MINISTERIO DE AGRICULTURA, ALIMENTACIÓN Y MEDIO AMBIENTE

- 3696** *Resolución de 25 de marzo de 2013, de la Secretaría de Estado de Medio Ambiente, por la que se formula declaración de impacto ambiental del proyecto Accesos ferroviarios a las obras de ampliación del puerto de Ferrol (puerto exterior) en Cabo Prioriño Chico, A Coruña.*

Figura 1: Trazado de las alternativas estudiadas.

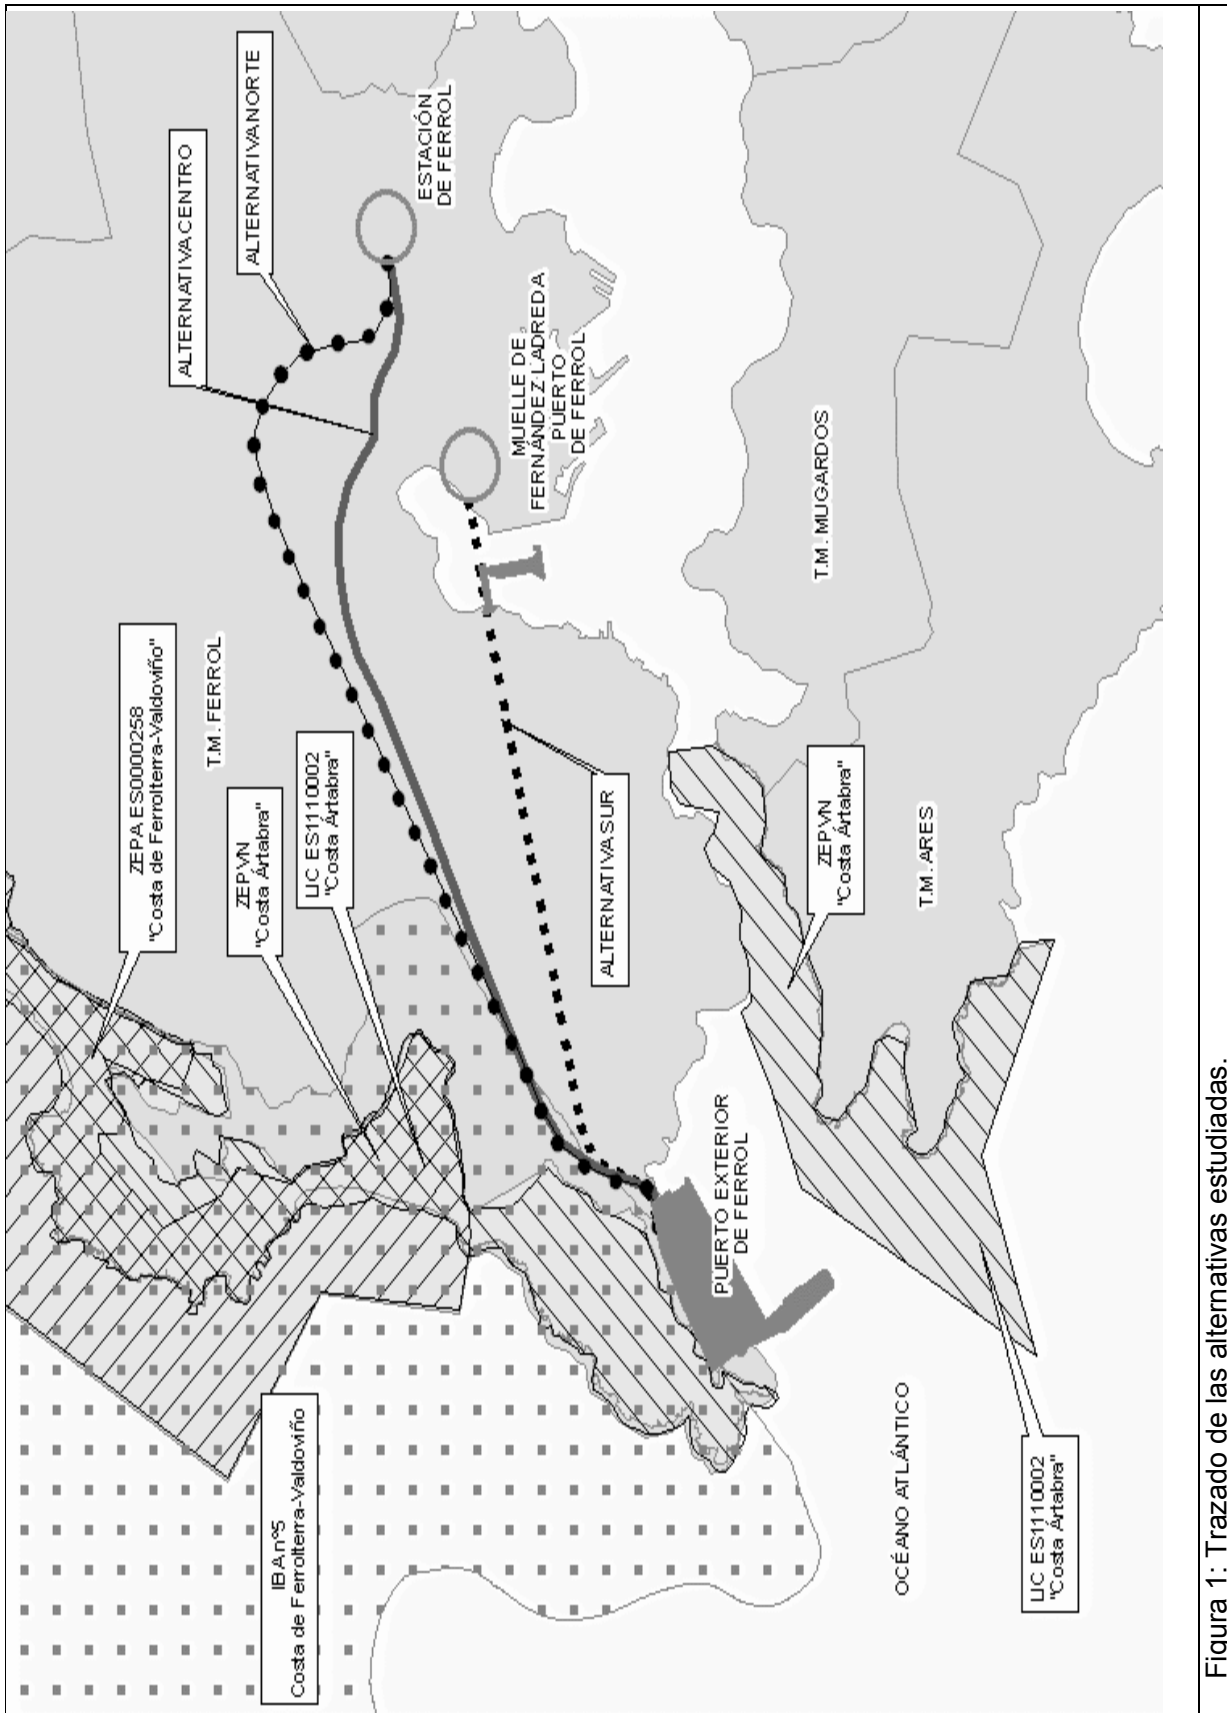
Alternativas: La Dirección General de Sostenibilidad de la Costa y del Mar del entonces Ministerio de Medio Ambiente, Medio Rural y Marino señala que, desde el punto de vista de la protección del Dominio Público Marítimo Terrestre y del medio marino, la alternativa sur es la menos adecuada. El Concello de Ferrol cuestiona la valoración de determinados factores del análisis y de la selección de alternativas. El Grupo Municipal Esquerra Unida (Ferrol), la asociación ADEGA y 3 particulares son partidarios de

desarrollar el corredor norte, de menor impacto. El Grupo Municipal BNG (Ferrol) solicita que se deseché la alternativa sur por su impacto sobre la ría. En este sentido se pronuncian la Cofradía de Pescadores de Barallobre y Sociedad Gallega de Historia Natural, ya que consolida el muelle Fernández-Ladreda e imposibilita su retirada. La Cofradía de Pescadores y Mariscadores de Ferrol y la alegación del colectivo social (formado por 28 asociaciones y 2 particulares) señalan que en las valoraciones de las alternativas se obvian algunos aspectos y se hace hincapié en otros con objeto de favorecer a la alternativa sur y que no se valoran algunos impactos de la obra, como el efecto barrera de los rellenos, el producido sobre la navegación marina y la reducción de superficie útil en el puerto interior. Los presupuestos resultan confusos y algunos datos no están actualizados. La Cofradía de Mugardos solicita que se haga un nuevo estudio en el que se contemplen alternativas menos dañinas para la ensenada de A Malata. La empresa Artabros Port considera que el trazado del tren al puerto exterior del Ferrol se debe coordinar con el trazado del AVE A Coruña-Ferrol-Lugo. En el caso de no considerar esta propuesta, opinan que la alternativa sur debe realizarse mediante túnel y no en viaducto. La Asociación de vecinos San Román de Doniños pide que por el túnel del proyecto discorra la vía de ferrocarril y una calzada de una carretera que establezca una comunicación más corta que la actual entre el puerto exterior y el puerto interior y sugiere que se establezcan en la ensenada de A Malata, superficies de estacionamiento temporal de los contenedores. El colectivo social (formado por 28 asociaciones y 2 particulares) considera que la más adecuada es la alternativa norte y, con carácter subsidiario, la sur. Se debe contemplar la realización de una conexión por túnel subterráneo y, si no es posible, se dará mayor galibo al viaducto, no se utilizará hormigón y se abrirán los ojos del antiguo puente de acceso al muelle carbonero. En este mismo sentido se pronuncia el Grupo Municipal Esquerda Unida (Ferrol). La Asociación Tribuna para el Diálogo señala que la selección de la alternativa Sur se ha realizado solo por la menor inversión económica.

1. Los datos del estudio fueron actualizados en el momento de su redacción.
2. Es cierto que la alternativa sur es la de mayor impacto sobre el dominio público marítimo-terrestre y el medio marino, pero que esto es sólo un factor dentro del conjunto de factores analizados.

3. La selección de alternativas se hace por medio de un análisis multicriterio.
4. Las valoraciones se hacen a partir de las principales características técnicas de cada alternativa y sí que se han valorado todos los impactos.

5. La alternativa globalmente más ventajosa es la sur.
6. Será en la fase de construcción cuando se definirán con detalle las características y la tipología del viaducto, teniendo en cuenta los condicionantes para minimizar las posibles afecciones.
